発電用原子炉施設に係る特定機器の設計の型式証明申請

申請内容の変更等について

2023年11月7日

株式会社グローバル・ニュークリア・フュエル・ジャパン

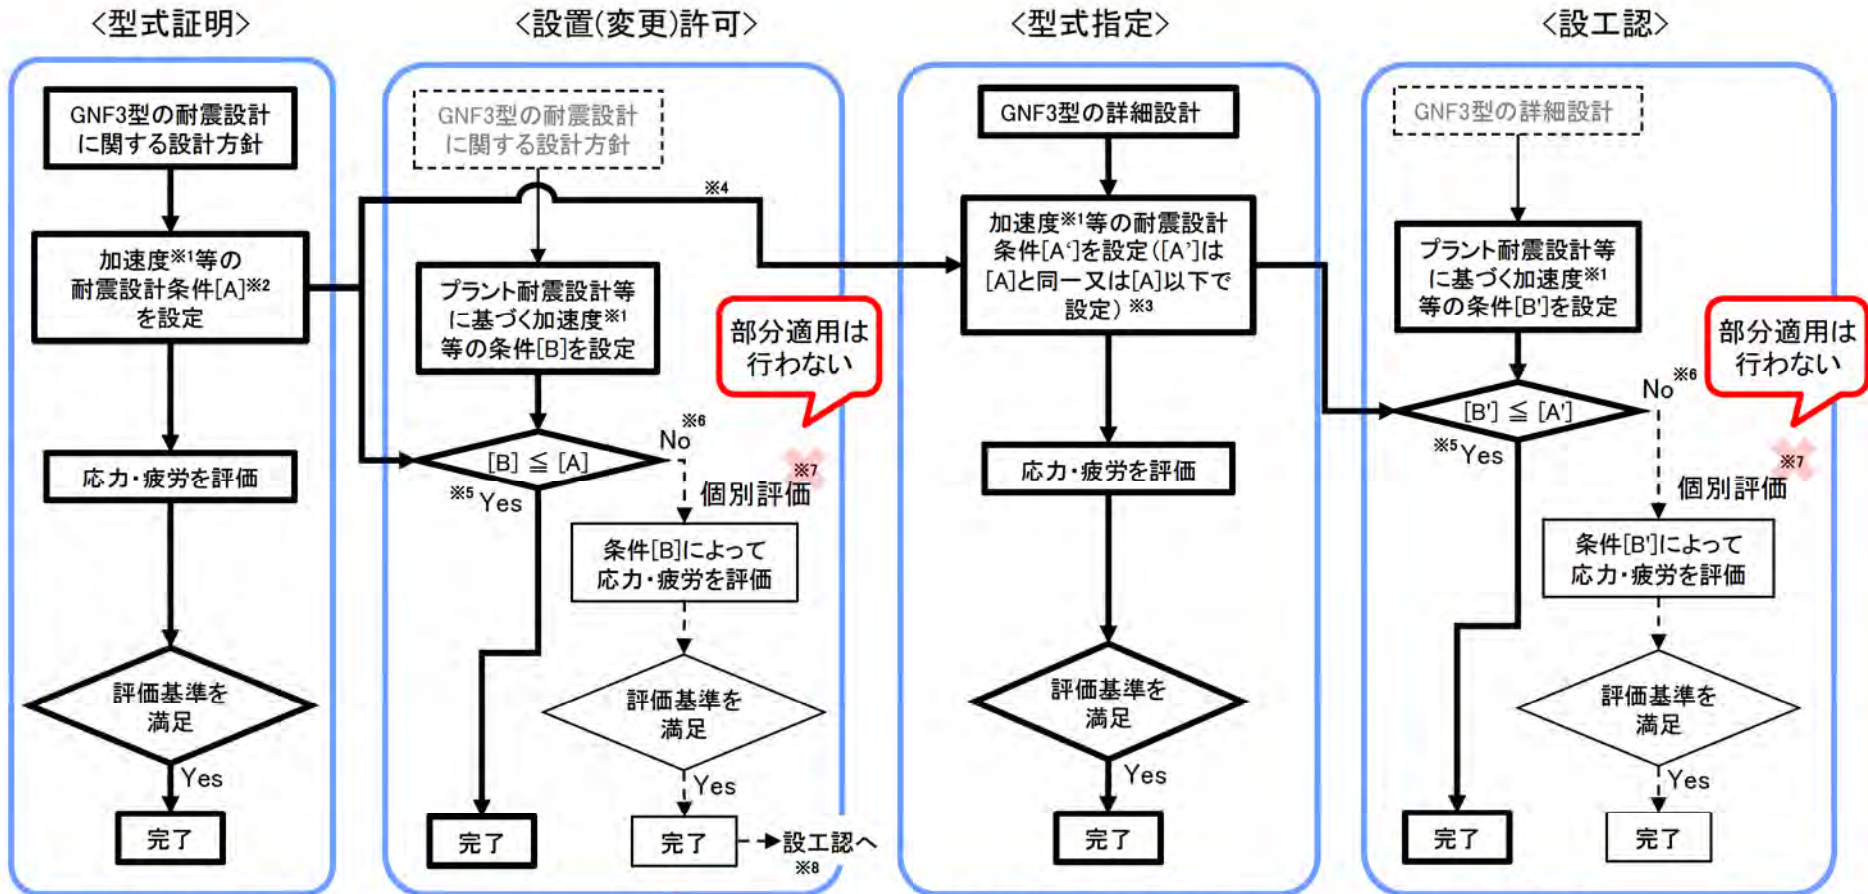
- 本型式証明申請書の本文五号2項(8)の記載(下記赤枠部分)は、型式証明の耐震設計条件を個別プラントの条件が超えた場合に、型式証明の耐震設計部分は非適用とし、機械設計部分のみ適用すること(以下「部分適用」という。)を意図していた(次頁のフロー図の注釈※7に相当)。
- 本文第1表に記載した加速度等の耐震設計条件は十分大きい値に設定しており、適用可能なプラントが多くある感觸を得ている。また、個別プラントの設置(変更)許可申請時又は設工認申請時に型式証明又は型式指定の耐震設計条件を超える場合には、当該型式証明又は型式指定は使用せず個別申請とする。これらのことから、本文五号2項(8)を削除する(部分適用は行わない)こととする。

□ 前頁に記載のとおり、部分適用は行わないこととする。なお、設置(変更)許可又は設工認において、型式証明又は型式指定の耐震設計条件の範囲内であることをどのように確認するかは検討中である。
